島根原子力発電所 2号炉 審査資料

EP-043 改 26(説 7)

島根原子力発電所 2号炉 火山影響評価について (コメント回答)

令和 3 年 1 月
中国電力株式会社

図 評価対象施設等の抽出フロー

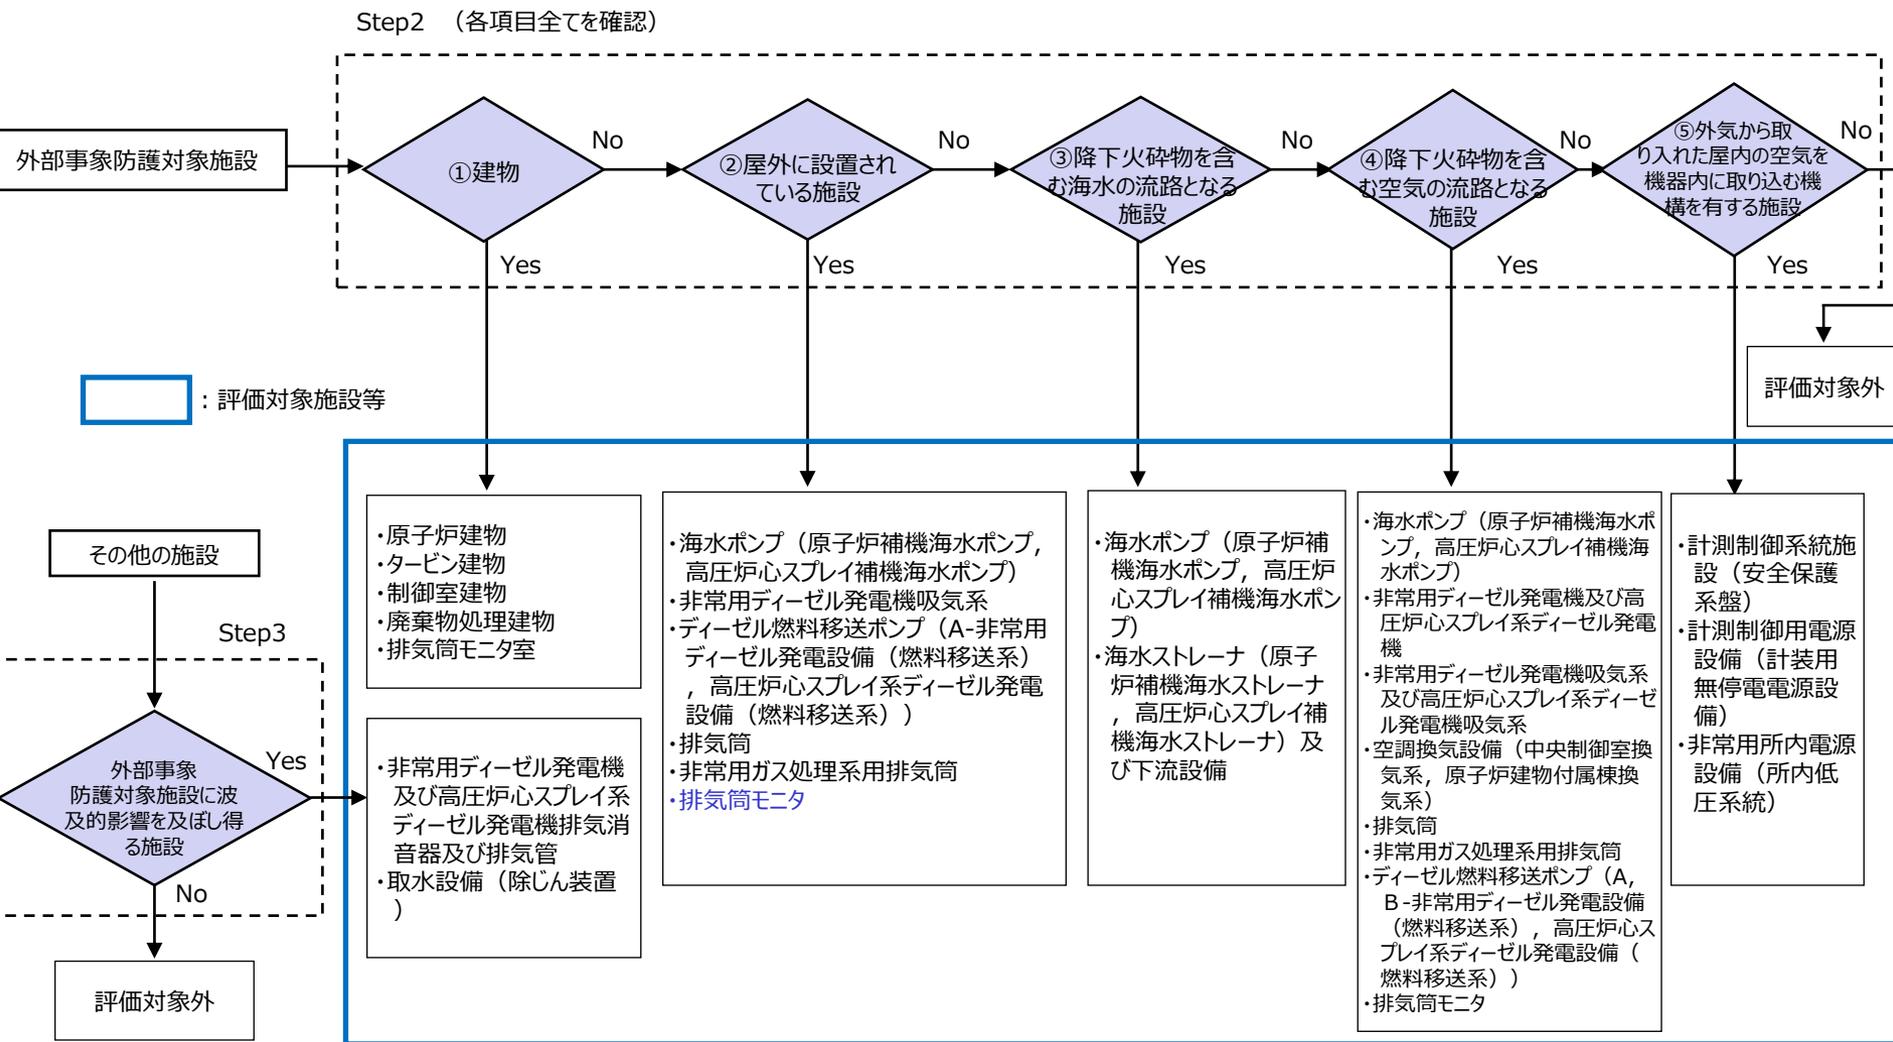
降下火砕物により排気筒モニタ等が損傷した場合、その安全上支障のない期間がどの程度であるか等を明確にした上で、可搬型モニタリング設備による対応等によって、排気筒モニタが有する安全機能が損なわれないことを整理して説明すること。

- 排気筒モニタの損傷は、サンプリング配管破断などに伴うサンプル流量の低下やケーブル損傷に伴うラック電源の断線による「排気筒サンプリング装置」の警報が中央制御室の制御盤に表示されるため、遅滞なく検知可能である。
- 排気筒モニタの損傷時、代替設備を準備するまでの間は、常設エリアモニタであり排ガス処理系機器設置エリアの室内空気の放射線レベルを監視している排ガス系機器エリアモニタ（タービン建物及び廃棄物処理建物に設置）によって、放射性気体廃棄物処理系機器の損傷について連続監視が可能である。
- 代替設備である可搬型モニタリング設備は、準備に要する時間として30分から1時間を見込んでおり、その間も排ガス系機器エリアモニタによる連続監視が可能であるため、安全上支障はない。タイムチャートを以下に示す。

- 以上より、排気筒モニタが損傷した場合においても代替設備により安全機能が損なわれることはないが、排気筒モニタが評価対象施設等であることを踏まえ、排気筒モニタが損傷しないよう降下火砕物の堆積荷重に対し、排気筒モニタ室が構造健全性を失わず安全機能を損なわない設計とする。

屋根トラスの解析モデルの概要

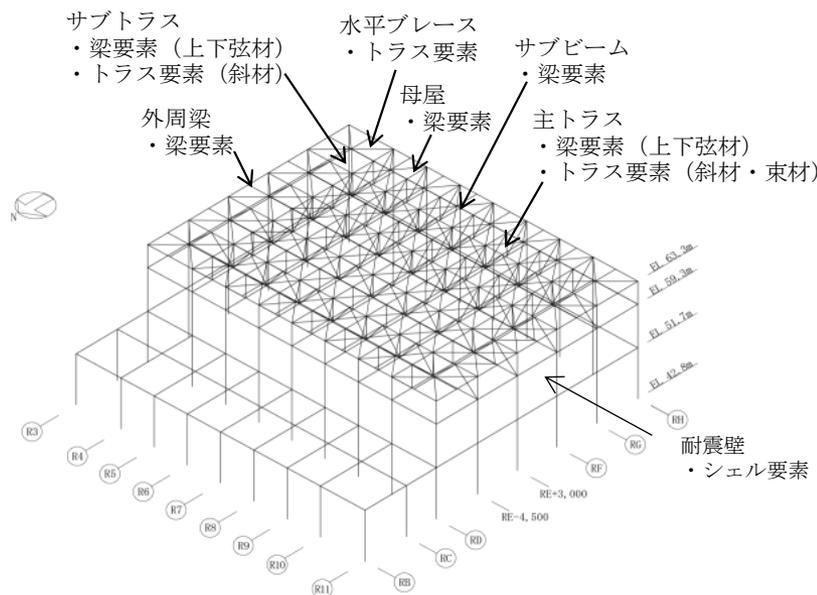
- 指摘事項 (第930回審査会合 令和2年12月15日)
建物に係る影響評価について、島根2号炉は降下火砕物の堆積厚が先行機に比べて厚いことから、詳細設計段階ではより実状に近い条件で安全性を確認するために、原子炉建物については3次元立体モデルを用いた応力評価結果を説明すること。設置変更許可段階ではその解析条件について、東海第二と比較して部材の補強情報と共に説明すること。屋根スラブについても結果だけでなく先行審査と同様に設計方針、設計条件について説明すること。
- 回答
 - ①設置許可段階の評価においては、原子炉建物主トラスの応力評価を設計時と同様に二次元フレームモデルを用いているが、詳細設計段階の評価においては、三次元立体モデルを用いた応力解析によりフレーム間の応力伝達を考慮した詳細な主トラスの評価を行うこととする。三次元立体モデルによる評価方針を東海第二の方針と比較して示す。(P5～P7)
 - ②気密性及び遮蔽性に対する機能維持の確認を行う原子炉建物屋根トラス上部の屋根スラブについて、「a.設計時の構造計算結果に基づく評価」による評価フロー、評価条件及び評価結果を示す。(P8～P9)

- ・燃料取替床より上部の構造を立体構造でモデル化する。
- ・主なトラス弦材は，軸・曲げ・せん断剛性のある梁要素，斜材と束材は軸剛性のみ考慮されたトラス要素とし，部材長さは部材芯位置でモデル化する。
- ・屋根スラブの自重等の屋根スラブにかかる荷重は主トラス上弦材に負荷して，主トラスの構造評価を行う。その際，屋根スラブの剛性は保守的に考慮しない。
